PARTS MODIFICATION LIST

Division 主管部署	Camera Service Division カメラサービス部
Valid from 施行年月日	October 25. 2001

REASON 変更理由	吊環保護シート外れ防止			COMMON MODEL 共通機種	2766 Series	
	To affix the strap eyelet protector sheet firmly.					
Previous	2766-1029-01	——	——	2766-1029-03	New	
Previous	2766-1030-01	——	——	2766-1030-02	New	
Previous	2766-1031-01	——	——	2766-1031-02	New

■ WIRING DIAGRAM 2(2766)

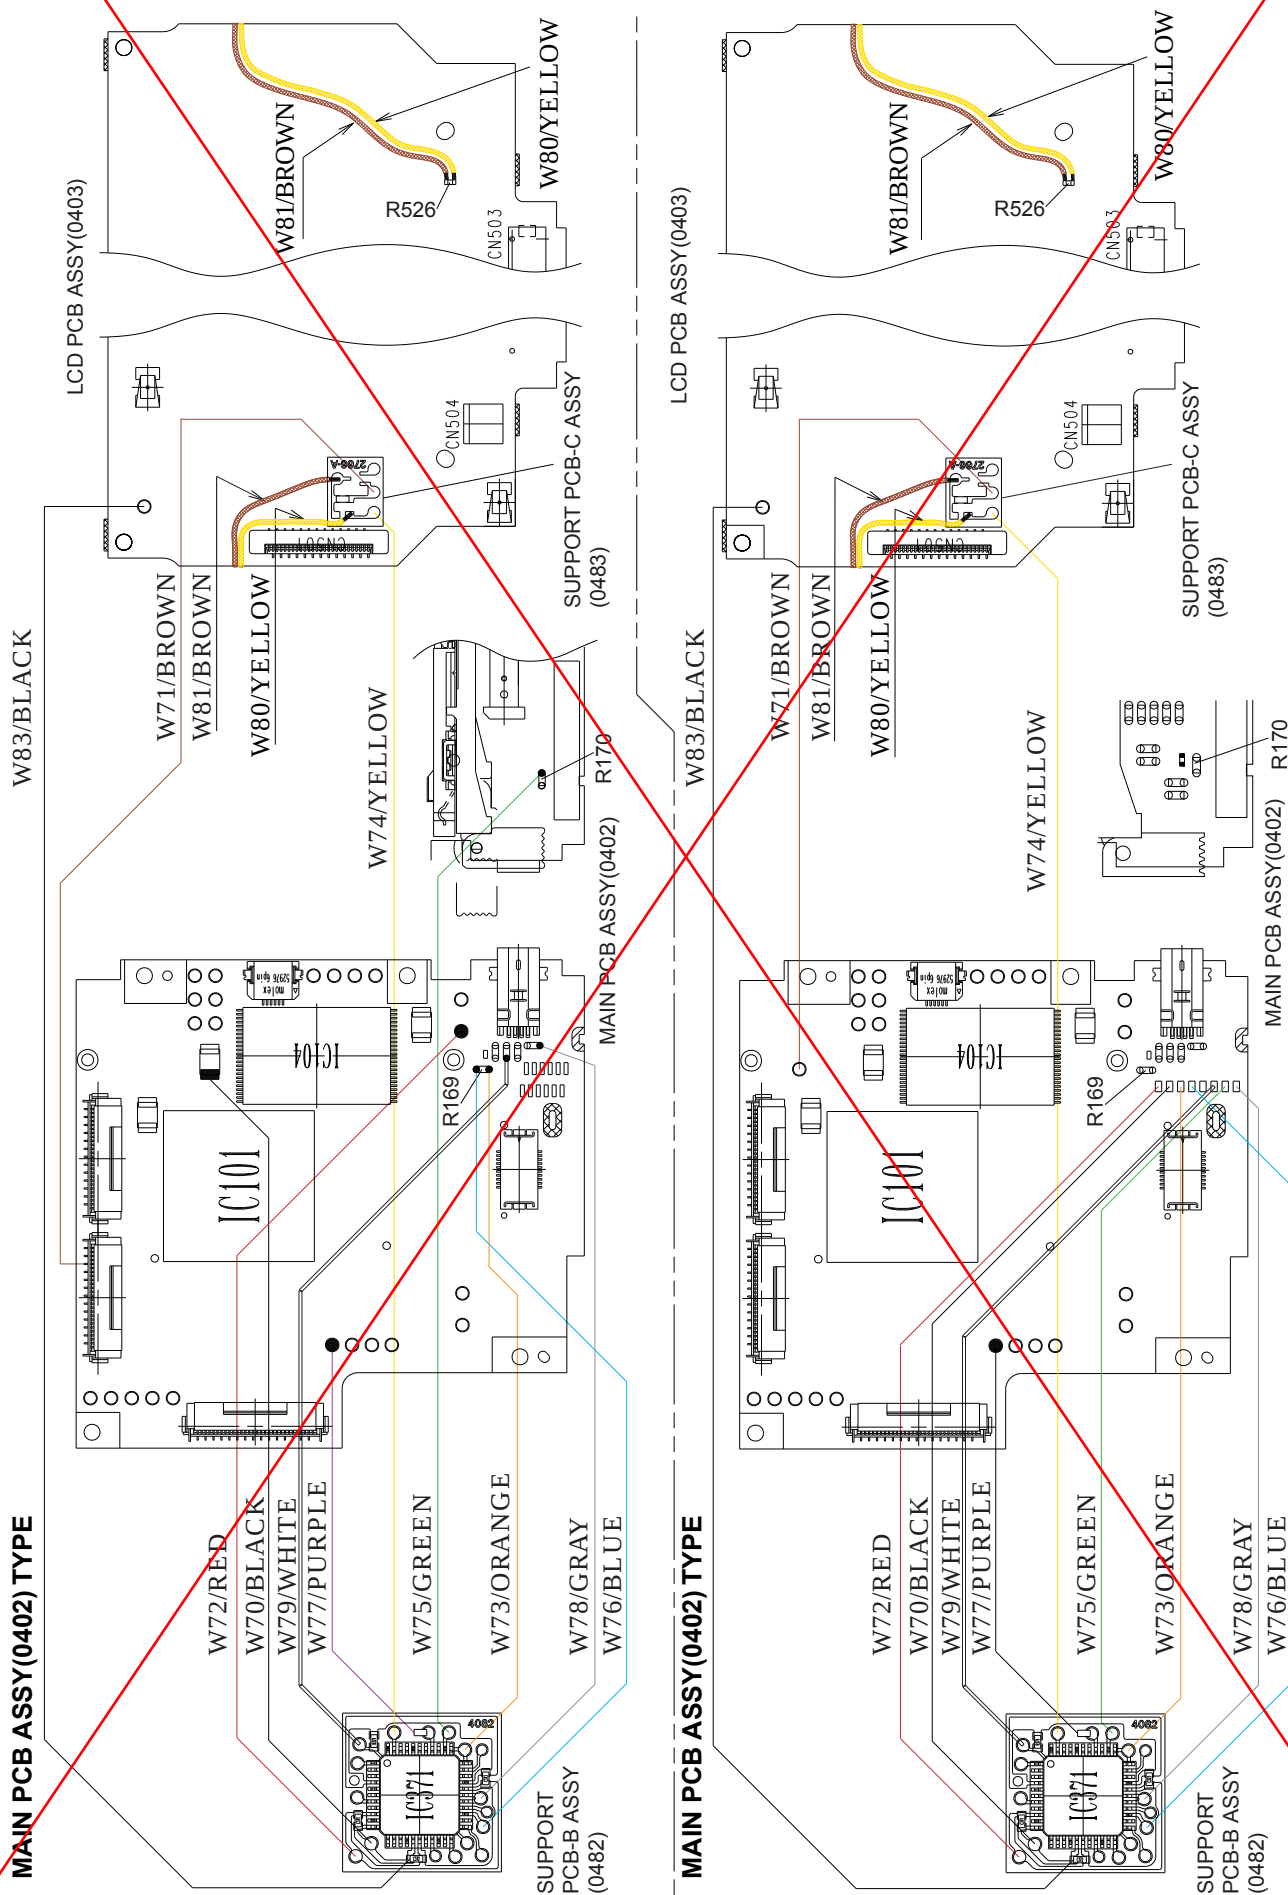
メイン基板セット (0402-01:Type- ,Type- 共)を使用する場合、補助基板B・Cセットを使用し、メイン基板セットより“ R169, R170 ”および、LCD基板セットより“ R526 ”を取外して使用すること。

2766-1156

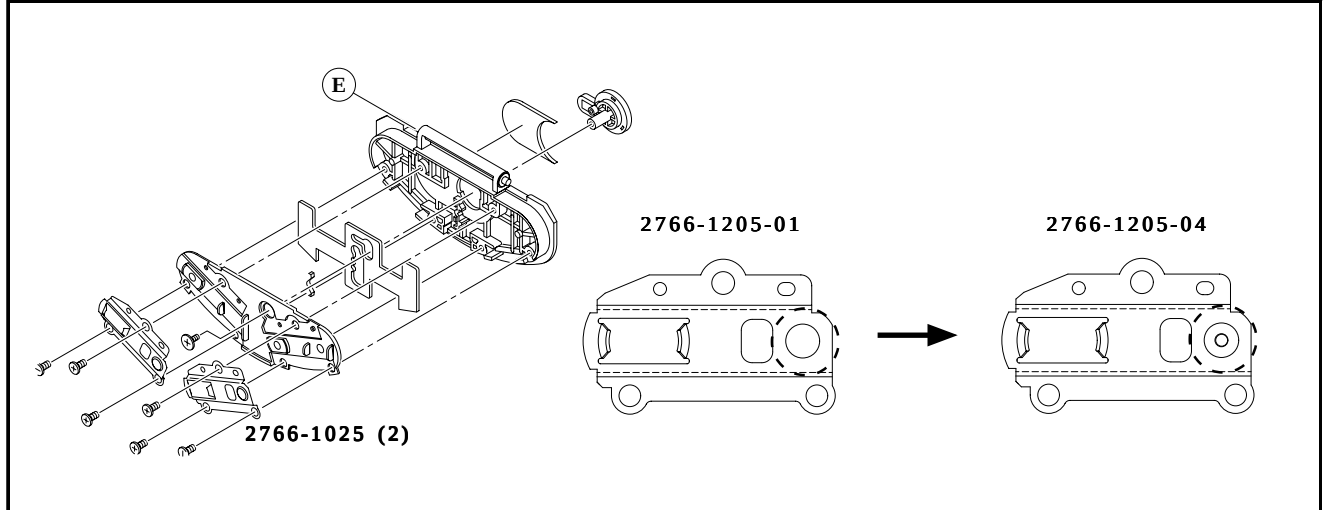
REASON 変更理由	電池接片接触抵抗の改善			COMMON MODEL 共通機種	2766 Series	
	To ensure battery contact conductivity.					
Previous	2766-1205-01	→ ○	× ←	2766-1205-04		New

2766-1154, 1155

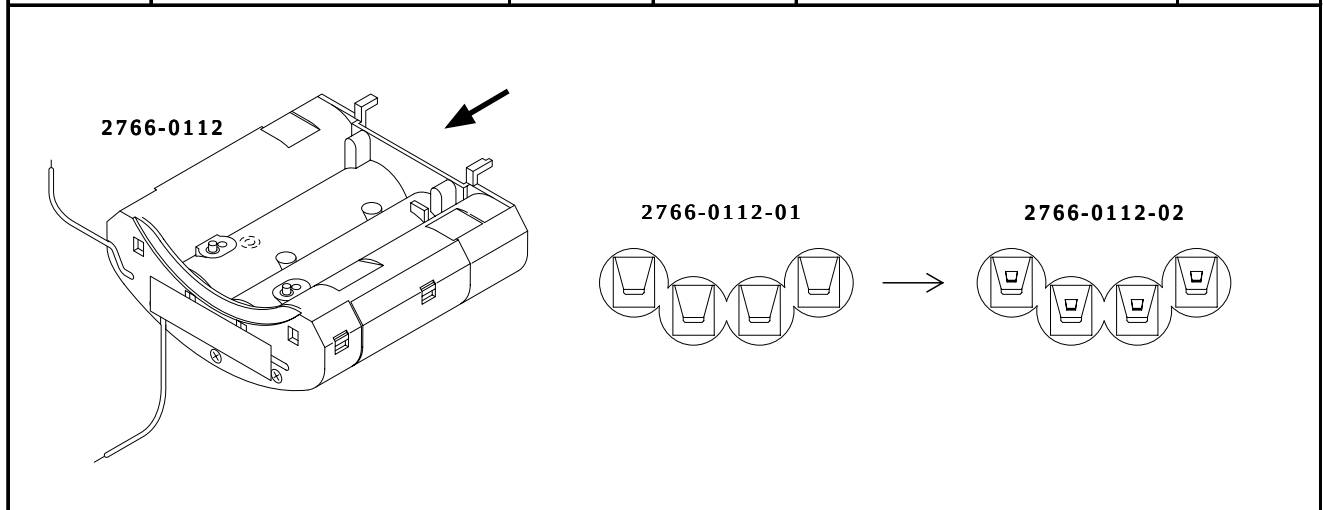
REASON 変更理由	電池接片接触抵抗の改善			COMMON MODEL 共通機種	2766 Series	
	To ensure battery contact conductivity.					
Previous	2766-0112-01	→○	×←	2766-0112-02		New

2766-1161

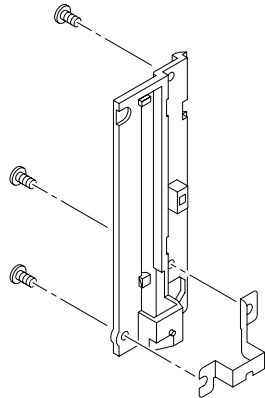
REASON 変更理由	コストダウン	COMMON MODEL 共通機種	2766 Series	
	To cut cost			
Previous	2766-1175-01	—	—	New

2766-1175-01 → Discontinued/廃止

2766-1077

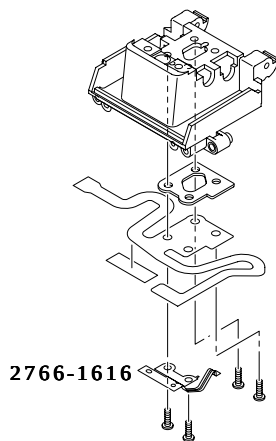
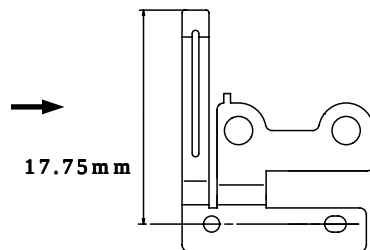
REASON 変更理由	発光部下カバーとの干渉防止	COMMON MODEL 共通機種	2766 Series	
	To prevent contact between pop-up detect contact and flash cover button.			
Previous	2766-1616-01	→ ○	× ←	2766-1616-02

2766-1616-01

17.95 mm

2766-1616-02

17.75 mm

2766-1137

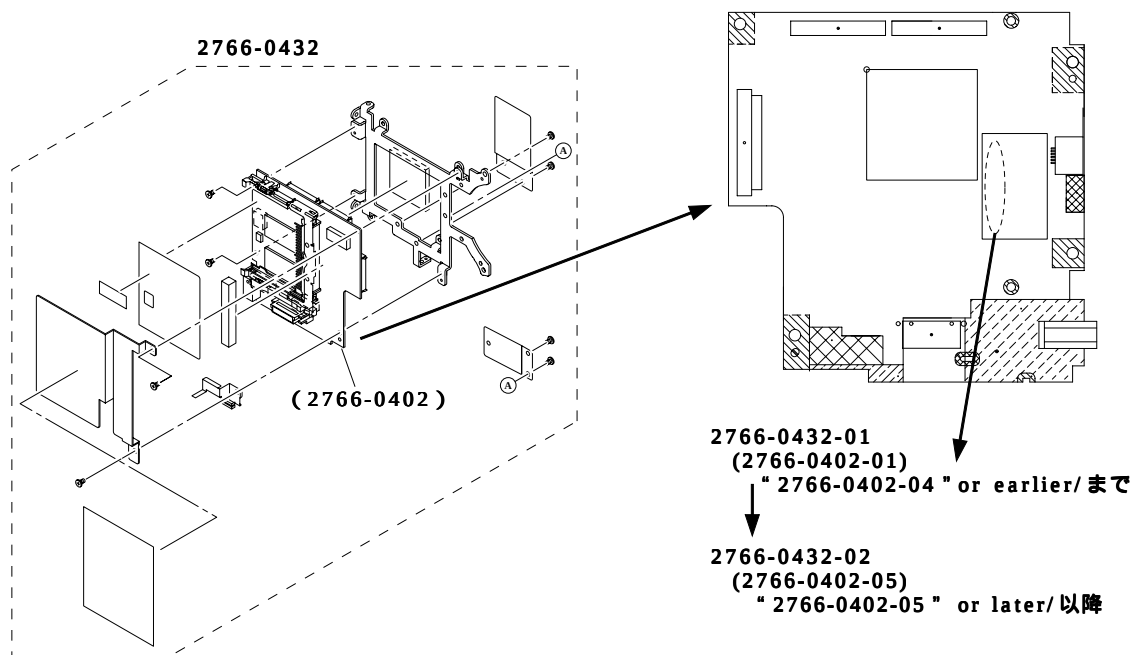
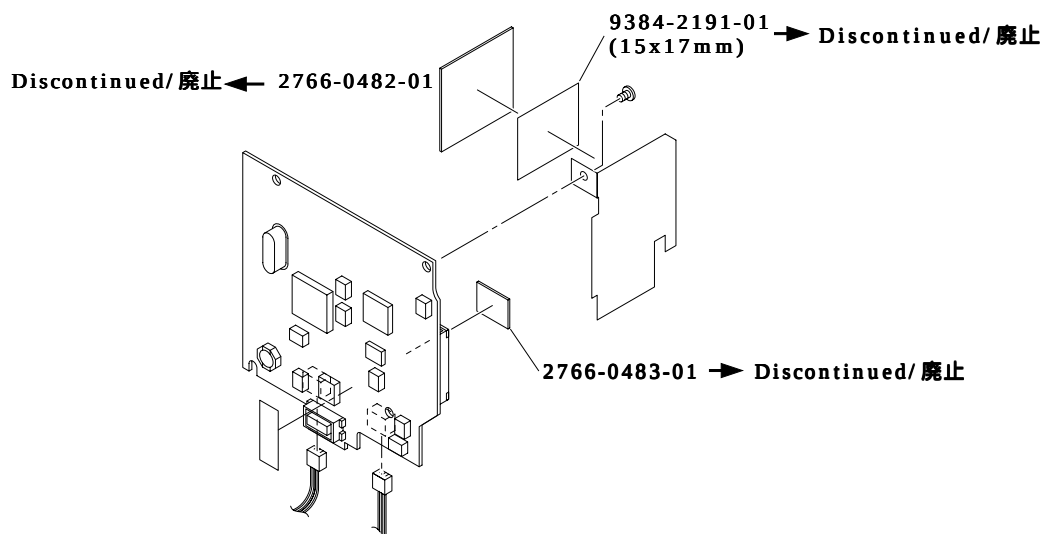
REASON 変更理由	ASICバージョンアップ			COMMON MODEL 共通機種	2766 Series	
	ASIC version update					
Previous	2766-0432-01	→ ×	× ←	2766-0432-02		New
Previous	(2766-0402-01)	→ ×	× ←	(2766-0402-05)		New

Previous	2766-0482-01	→ ×	× ←	_____	New
Previous	2766-0483-01	→ ×	× ←	_____	New
Previous	9384-2191-01	→ ×	× ←	_____	New

- ・2766-0402-05を使用によりメイン基板セットの“R169, R170”およびLCD基板セットの“R526”の取外しを廃止する。

2766-1069

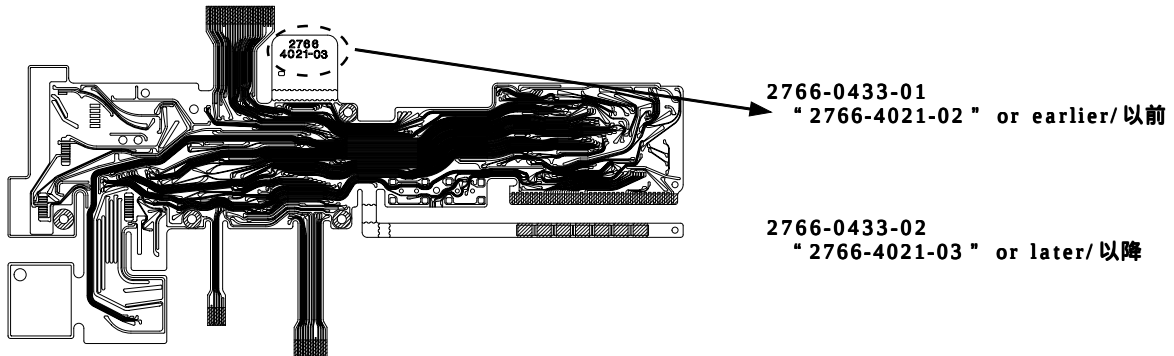
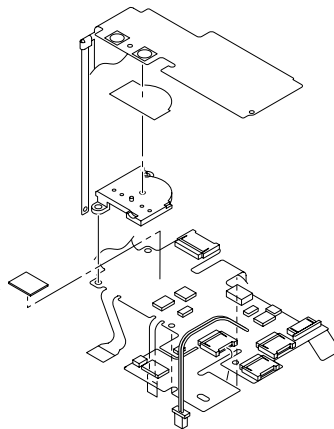
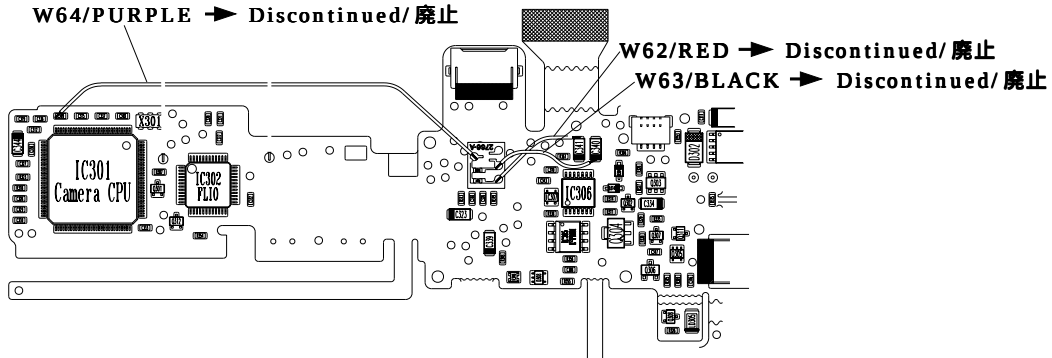
REASON 変更理由	ASIC発熱防止			COMMON MODEL 共通機種	2766 Series	
	To prevent overheating ASIC					
Previous	2766-0433-01	→ ×	× ←	2766-0433-02		New

Previous	2766-0481-01	→ ×	× ←		New
----------	--------------	-----	-----	--	-----

Previous	9391-0807-00/W63	→ ×	× ←		New
Previous	9391-0807-02/W62	→ ×	× ←		New
Previous	9391-0807-07/W64	→ ×	× ←		New

Discontinued/ 廃止 ← 2766-0481-01

W64/PURPLE → Discontinued/ 廃止

Interchangeability as a set/セットでの互換性	Previous	→ ○	○ ←	New
--------------------------------------	----------	-----	-----	-----

仮-772

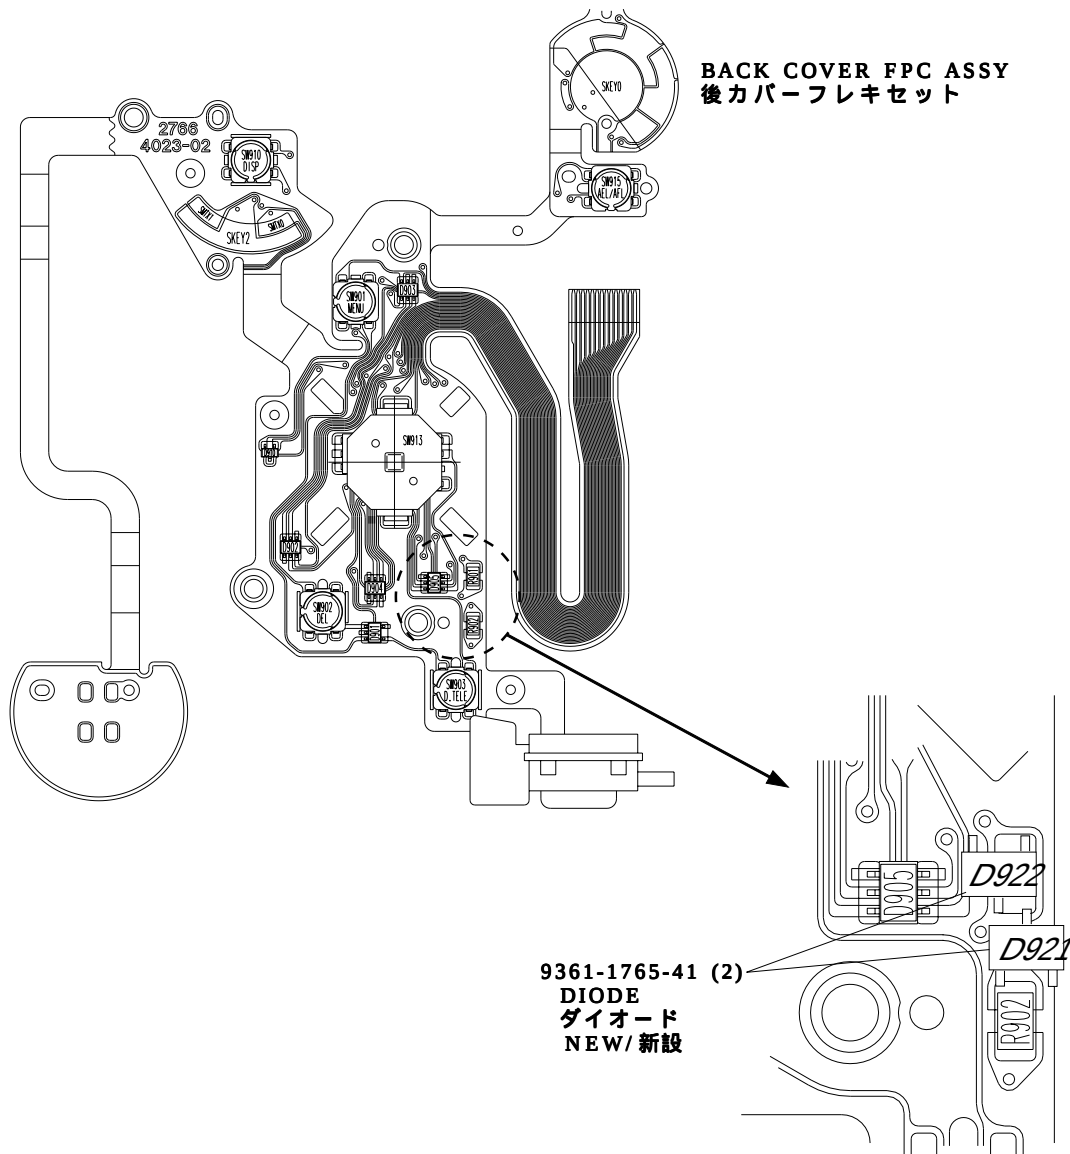
REASON 変更理由	リモートケーブル受けけずに対する改善			COMMON MODEL 共通機種	2766 Series
	To ensure the shutter release operation with using remote cord.				
Previous	_____	_____	_____	9361-1765-41	New

Remove R901, then install D921 & D922.

The shape of this part is different from the one of the assembled parts so that only one terminal of the diode is to be soldered when using this parts.

- ・ R901を取外し、図のようにD921, D922を半田付けする。
このダイオードはサービス専用品で、製品に使用しているものとは異なります。

2766-1162

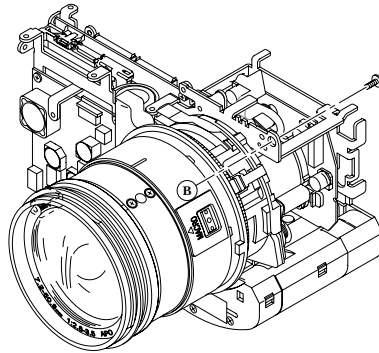
REASON 変更理由	コストダウン	COMMON MODEL 共通機種	2766 Series	
	To cut cost			
Previous	9748-1740-07	—	—	New

9748-1740-07 → Discontinued/ 廃止

2766-1172

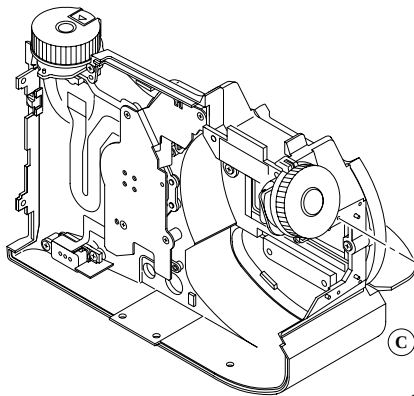
REASON 変更理由	コストダウン	COMMON MODEL 共通機種	2766 Series	
	To cut cost			
Previous	2766-1025-01	—	—	New

Discontinued/ 廃止

2766-1025-01 (3) → (2)

2766-1149

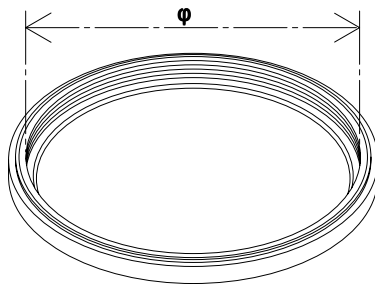
REASON 変更理由	ねじ部の緩み防止			COMMON MODEL 共通機種	2766 Series	
	To affix the ring firmly.					
Previous	2766-2207-01	→ ○	× ←	2766-2207-06		New

2766-2207-01
φ = 47.4mm

2766-2207-06
φ = 47.2mm

2766-1183

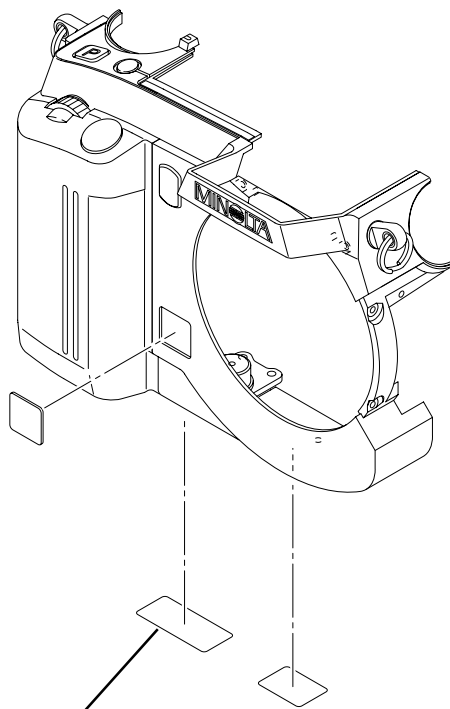
REASON 変更理由	生産都合	COMMON MODEL 共通機種	2766 Series	
	For efficient production			
Previous	_____	_____	2773-1991-01	New

2766-1991-01 (JAPAN)
2773-1991-01 (OSAKA JAPAN MADE IN MALAYSIA) } (1)
SERIAL NUMBER PLATE
ボディ No 銘板
ADD/ 追加

2766-1168

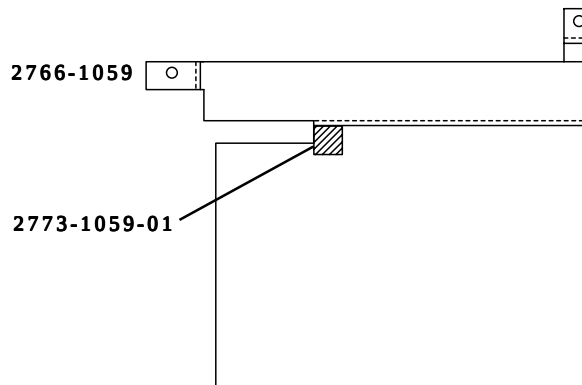
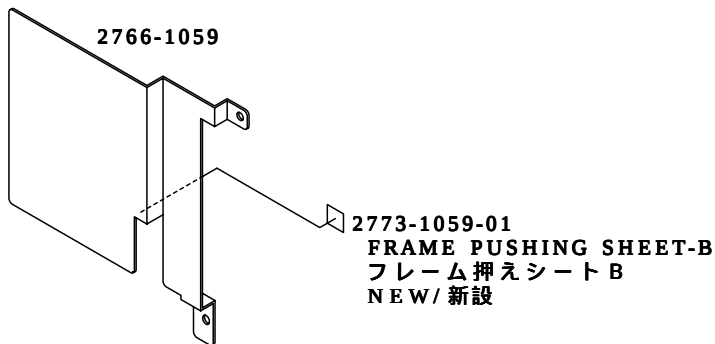
REASON 変更理由	イジェクトレバー浮き防止			COMMON MODEL 共通機種	2766 Series	
	To affix the CompactFlash card holder firmly.					
Previous	_____	_____	_____	(2773-1059-01)		New

仮-783

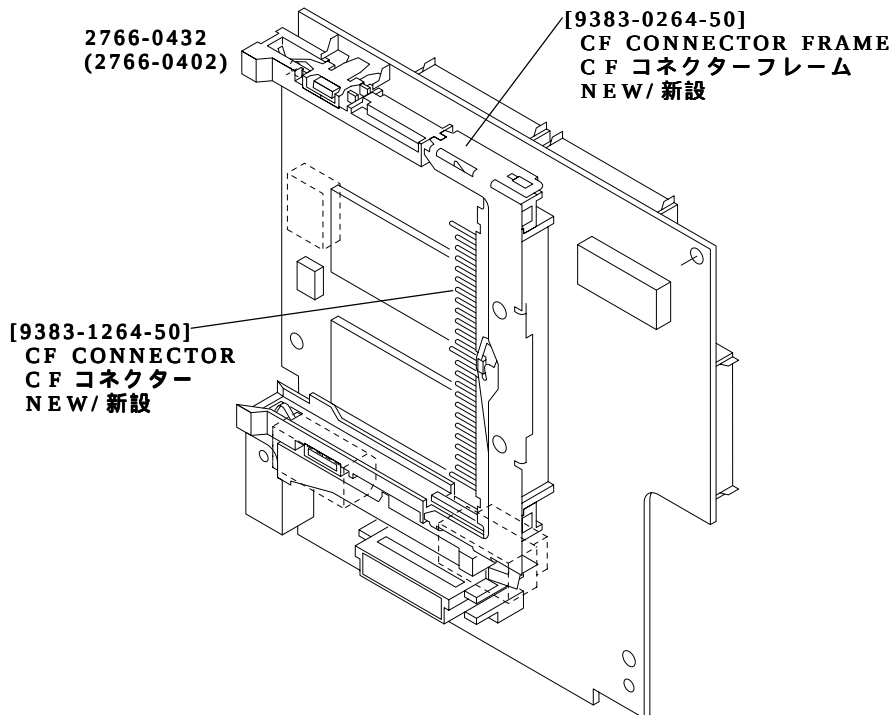
REASON 変更理由	サービス供給部品として設定する			COMMON MODEL 共通機種	2766 Series	
	To supply as a spare part					
Previous	_____	_____	_____	[9383-0264-50]	New	
Previous	_____	_____	_____	[9383-1264-50]	New

2766-1188

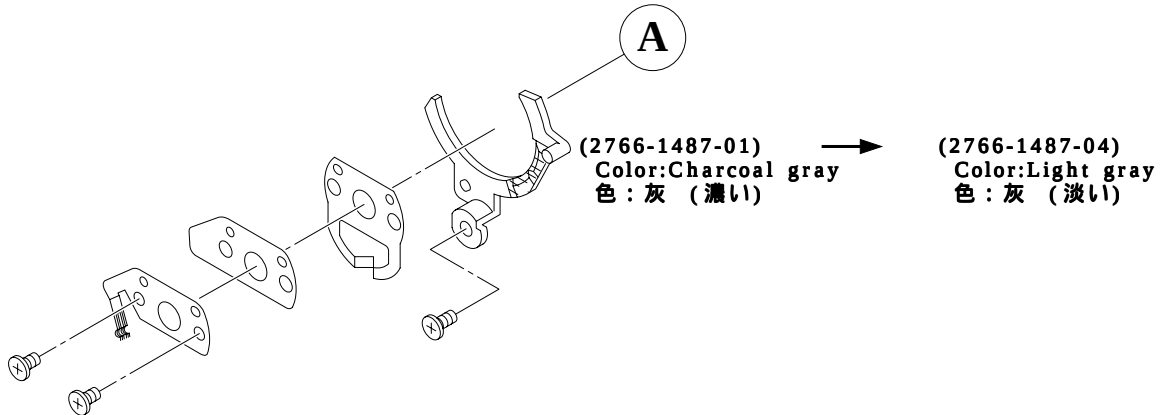
REASON 変更理由	他機種との共通化	COMMON MODEL 共通機種	2766 Series	
	For effective parts control			
Previous	(2766-1487-01)	→ ○ ○ ←	(2766-1487-04)	New

2766-1216

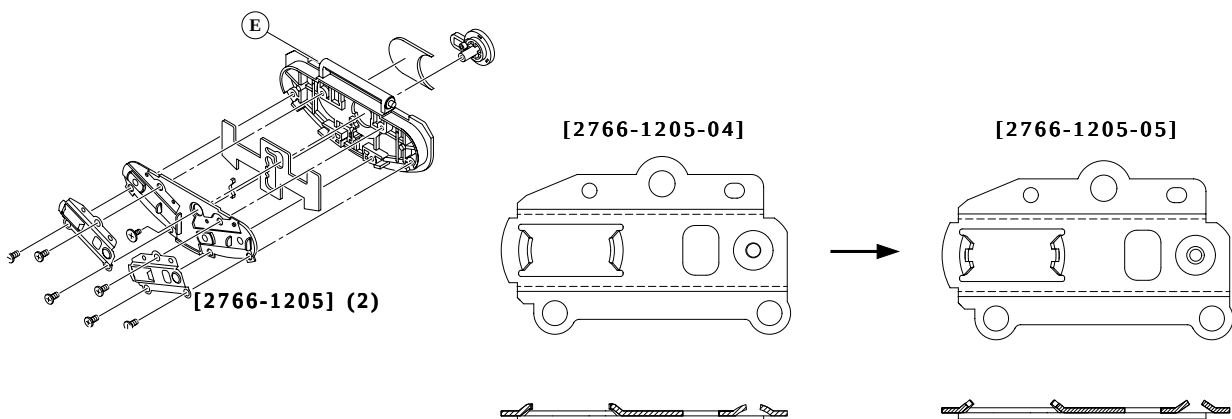
REASON 変更理由	電池の接触抵抗値の改善	COMMON MODEL 共通機種	2766 Series	
	To decrease the contact resistance			
Previous	[2766-1205-04]	→ ○ × ←	[2766-1205-05]	New
